Семьдесят шестая сессия

Тормозные системы мотоциклов – Правила № 78

**Предложение по поправкам к Правилам № 78
(единообразные предписания, касающиеся
официального утверждения транспортных средств
категорий L₁, L₂, L₃, L₄ и L₅ в отношении торможения)**

**Представлено экспертом от Международной ассоциации
заводов-изготовителей мотоциклов***

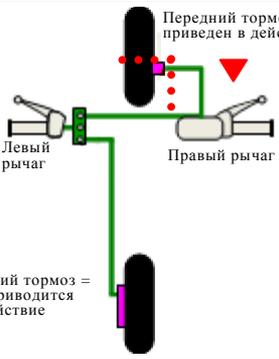
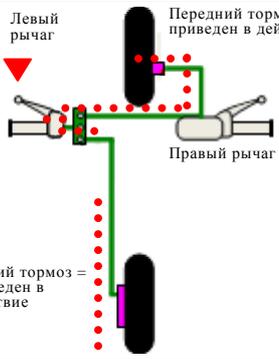
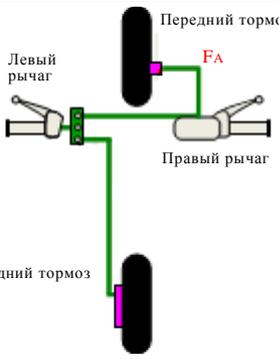
1. В нынешней формулировке положение Правил № 78 ООН (пункт 5.1.9), предусматривающее, что "две отдельные системы тормоза могут иметь общий тормоз только в том случае, если отказ одной из систем не влияет на эффективность другой", ограничивает возможности для применения комбинированных тормозных систем (КТС).
2. Этому требованию могут отвечать не все конфигурации КТС, хотя по своим характеристикам они и превосходят обычные тормозные системы.
3. Вместе с тем в период разработки требований в отношении КТС (1980-е годы) во внимание были приняты не все конфигурации КТС, и, таким образом, очевидно, что GRRF, установив это требование, не исключила возможность применения таких систем преднамеренно.
4. Конфигурация В представляет собой образец КТС, в которой привод (T_s) и тормоз (B_s) являются общими элементами.

5. Если отказ, например, системы передних тормозов (F_A) может повлиять на функционирование КТС, то система переднего тормоза (приводимая в действие левым рычагом) будет продолжать функционировать.

6. Для обеспечения того, чтобы в случае сбоя в одной системе другая система по-прежнему не уступала обычной системе по своим рабочим характеристикам, предлагается разрешить использование двух отдельных систем торможения, имеющих общий тормоз и/или привод, при условии, что в случае выхода из строя такого(их) общего(их) элемента(ов) рабочие характеристики другой системы будут соответствовать требованиям, предъявляемым к рабочим характеристикам отдельной тормозной системы. В этой связи предлагается испытание на отказ для тормозных систем КТС конфигурации В. МАЗМ считает, что обязательное проведение такого испытания должно обеспечить принятие таких КТС, поскольку оно позволит подтвердить их надежность и гарантированные минимальные показатели эффективности торможения.

7. Испытание на отказ не является необходимым для такого типа конфигурации КТС, поскольку за исключением тормозного цилиндра, который не относят к числу деталей, которые могут разрушаться, как указано в пункте 12.1 b), такая система не имеет общих элементов.

"5.1.9 В случае установки двух отдельных систем рабочего тормоза эти системы могут иметь общий тормоз, ~~если отказ одной из систем не влияет на эффективность другой~~ **общий привод либо оба эти механизма, если выполняются требования пункта 12 приложения 3**".
